## Oversigt over henbendelserne ved høring af lokalplanforslaget

Henbendelserne 181 til 211 ud af 211

**Fra:** TMF-Bydesign  
**Sendt:** 25. september 2013 10:11  
**Til:** Erik Schunck  
**Emne:** VS: Høringssvar: Lokalplan Lergravsvej med tilhørende forslag til kommuneplantillæg (2012-75776). Afsender: Lisbeth Snabe Nielsen og Kim Nordahl Poulsen

# Skyggebilleder for Øresund Strandpark

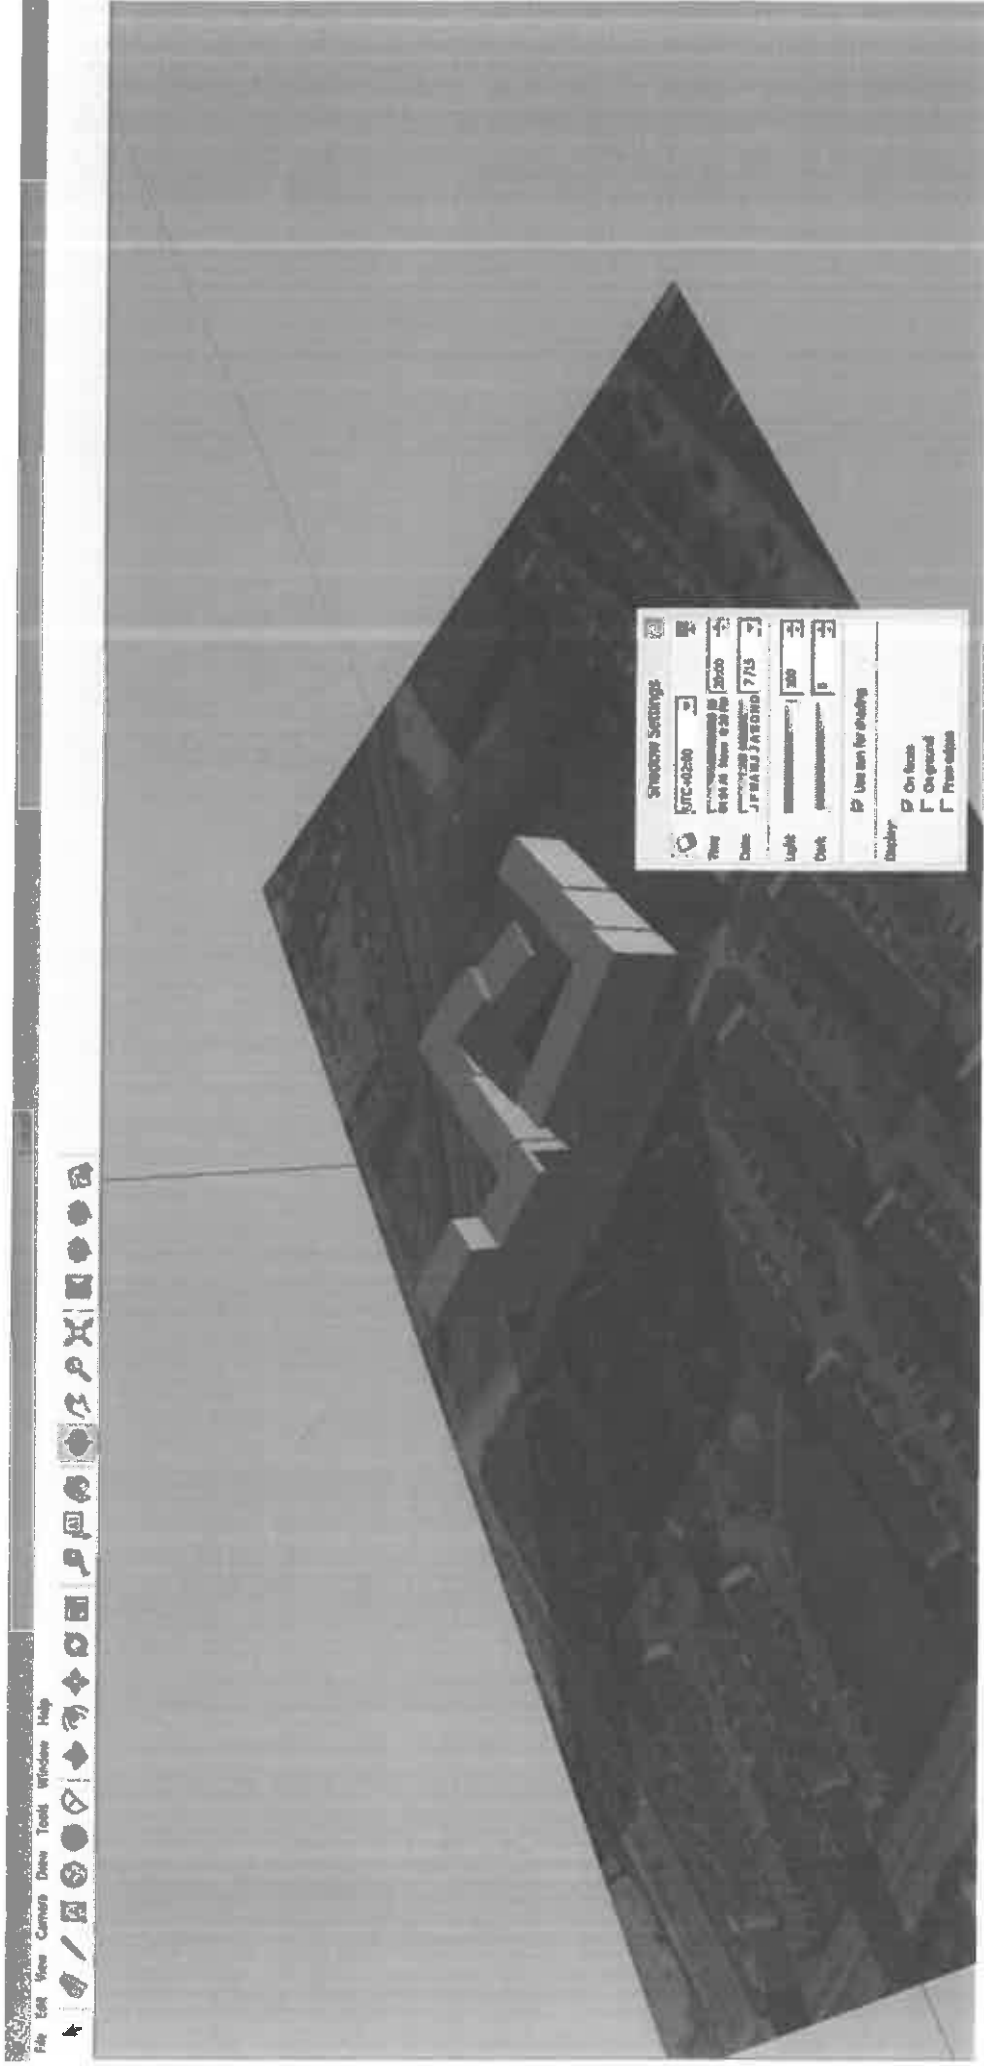
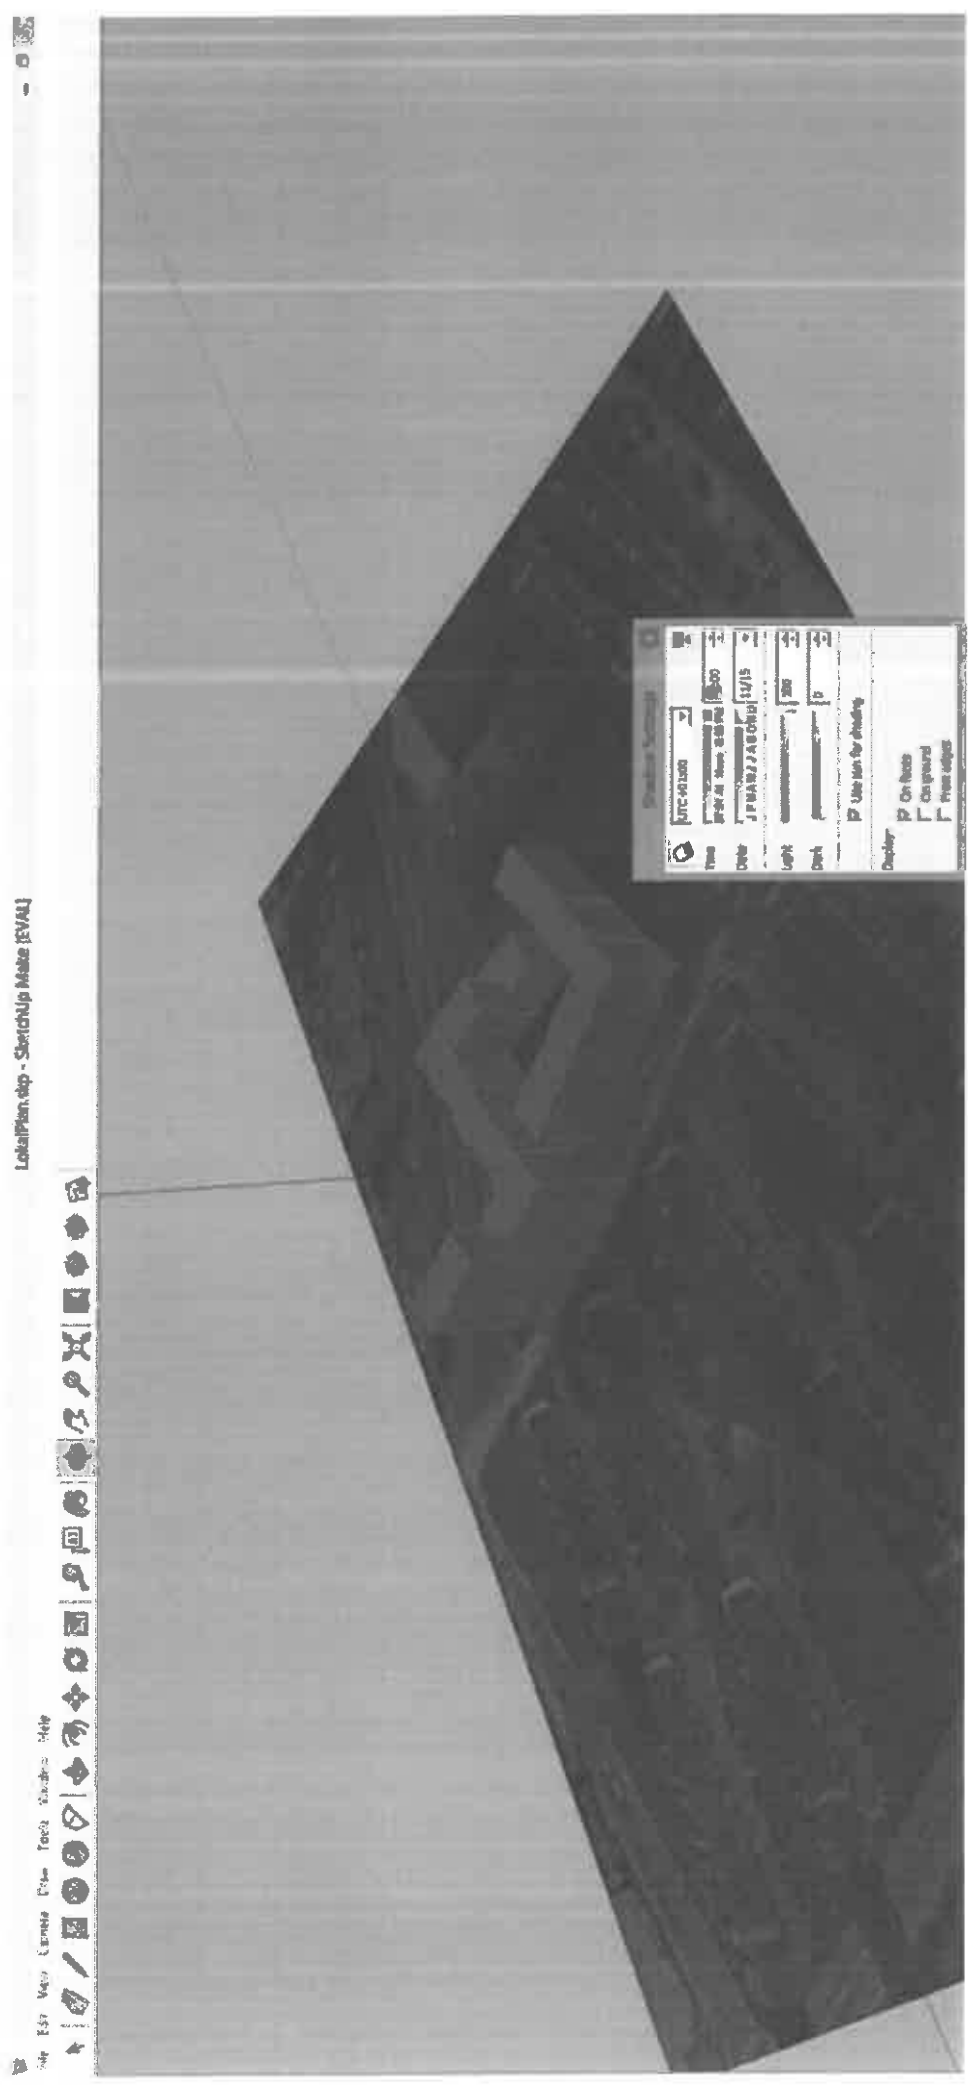
Disse skyggebilleder er lavet for at supplere Lokalplan Lergravsvej af 19. juni 2013, der blot har skyggediagrammer for juni og september indtil kl. 15. I det følgende vises skygevirkninger på andre tidspunkter af døgnet og året.

- Billederne er lavet ud fra Lokalplan Lergravsvej side 30 og er derfor ikke baseret på målfaste tegninger
- Der er kun tilføjet de bygninger, der vurderes at kaste flest skygger ind over Øresund Strandpark
- Billederne er konstrueret af en beboer som illustration af, hvordan det forventes at se ud. Der tages forbehold for, at der kan være fejl i tegninger, eller at det faktiske byggeri kommer til at se anderledes ud
- Skyggebilleder er lavet via SketchUP og Google Earth

Stop de nye planer.  
det er en hån mod de nuværende beboere, at lokalplanen ændres så radikalt, både hvad angår  
forhøjelse af bebyggelsesprocenten,  
højden på boligblokkene  
placeringen af boligblokkene

#### Bilag:

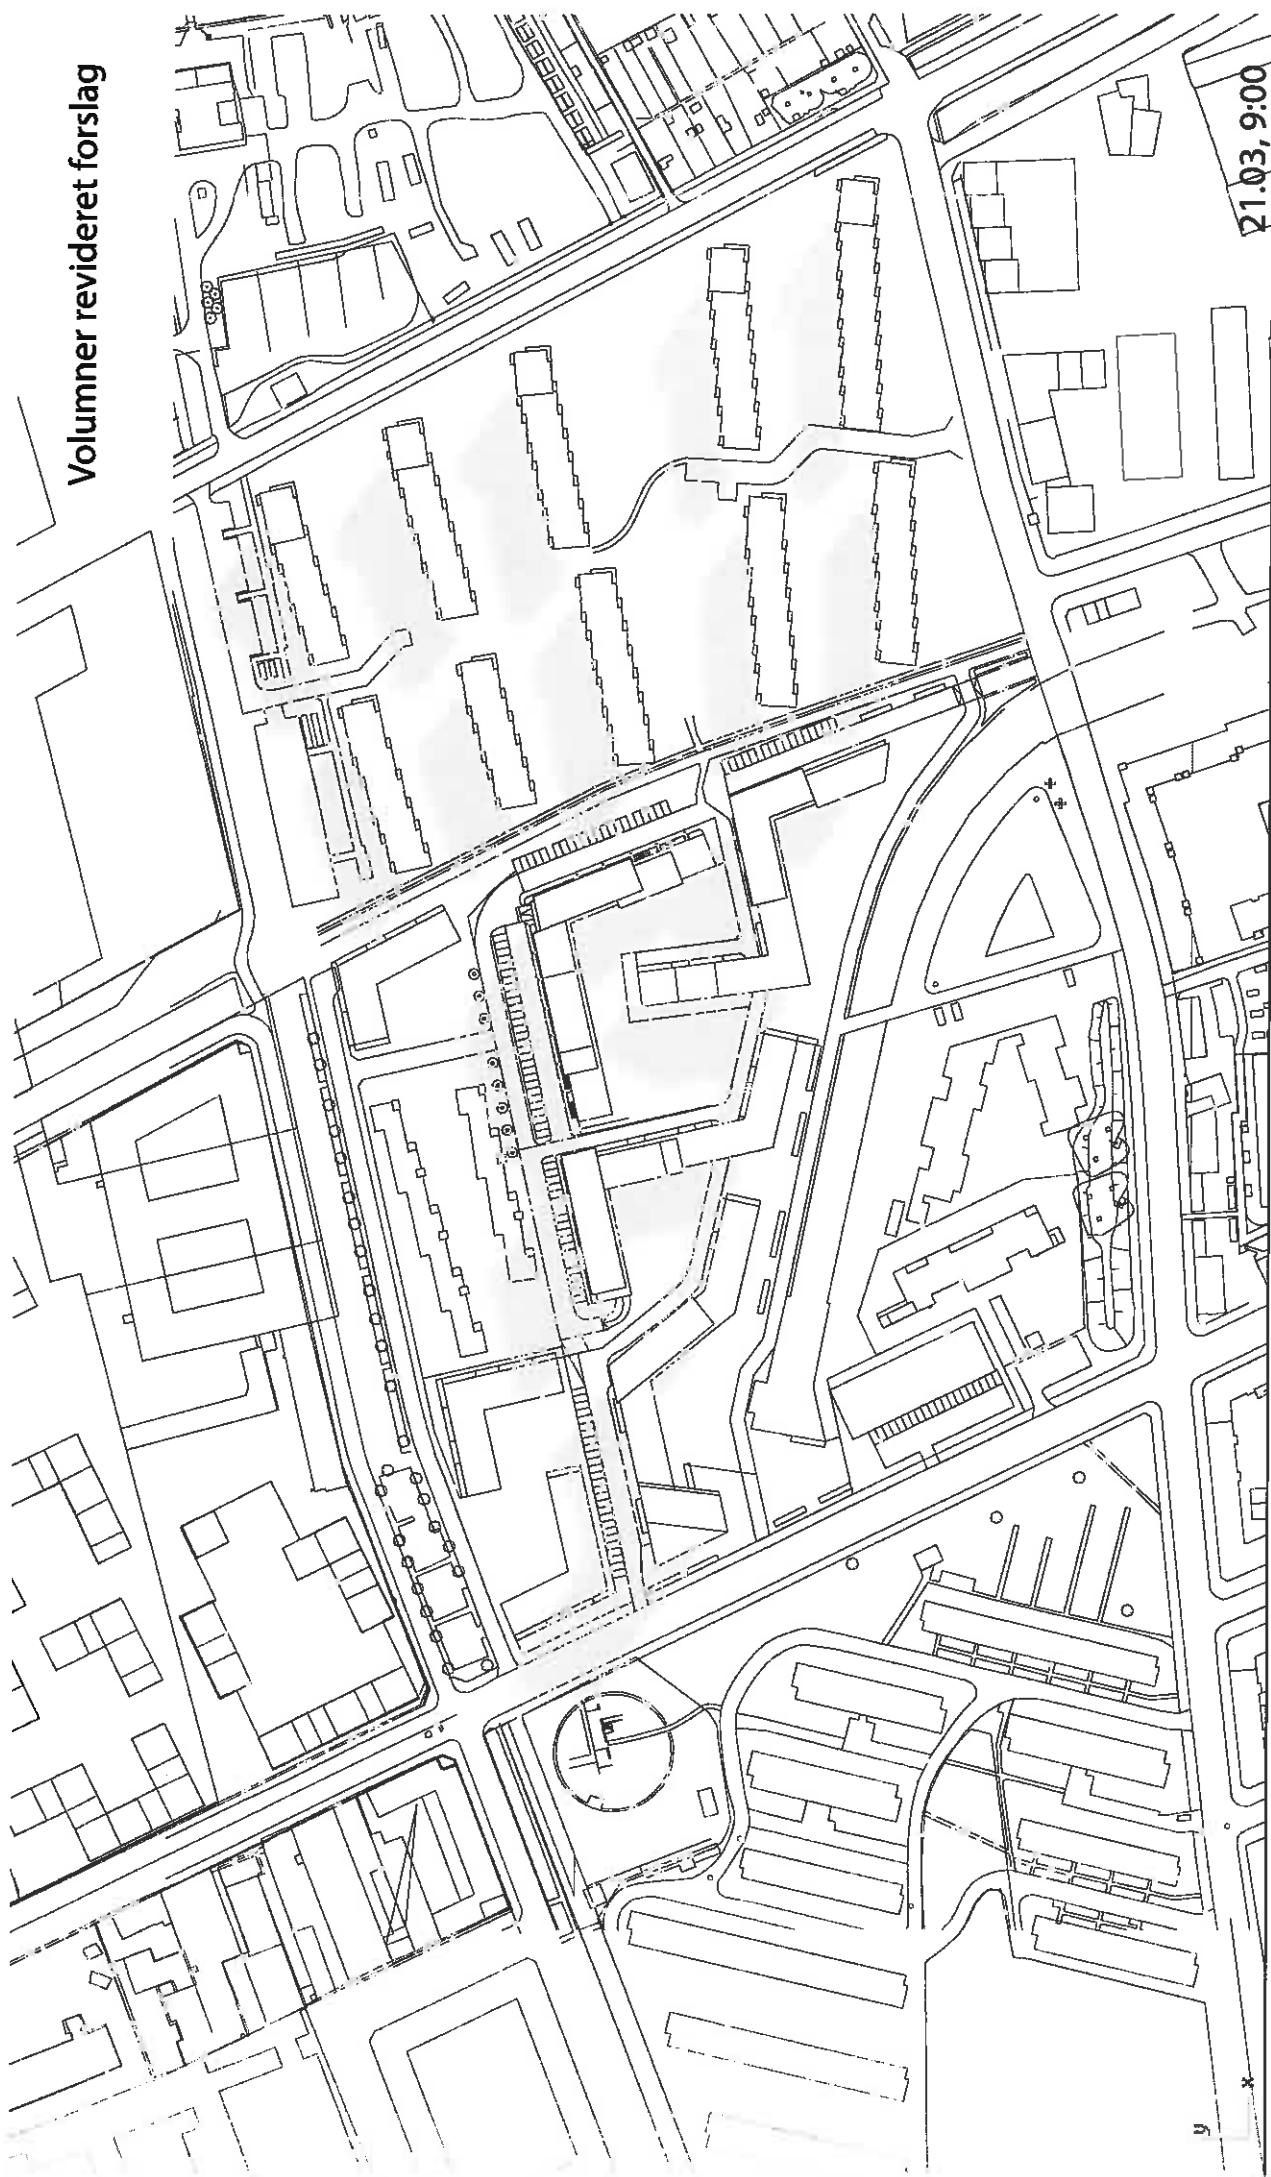
- At disponeringen af bebyggelsen justeres i henhold til den som bilag 1 vedlagte plan, hvor den planlagte bygning mod Øresundsvej reduceres med 4 etager og vil herefter kun være i 5 etager, svarende til højden på nabobyggeriet.

Ligeledes vil skyggedannelsen på nabobebyggelserne blive væsentligt reducerede og det fremgår tydeligt, at der med den justerede bebyggelsesplan ikke vil opstå nævneværdige skyggegener for de omkringliggende bebyggelser og deres friarealer, jf. det vedlagte bilag 2.

- At Tegning nr. 2 – Bebyggelsesplan på side 30 ændres således at højderne justeres således at det vil være byggeteknisk muligt at leve op til Bygningsreglementets nye krav om isolering m.v.: 17 meter ændres til 18 meter (5 etager), 20 meter ændres til 21 meter (6 etager) og 23 meter ændres til 24 meter (7 etager).
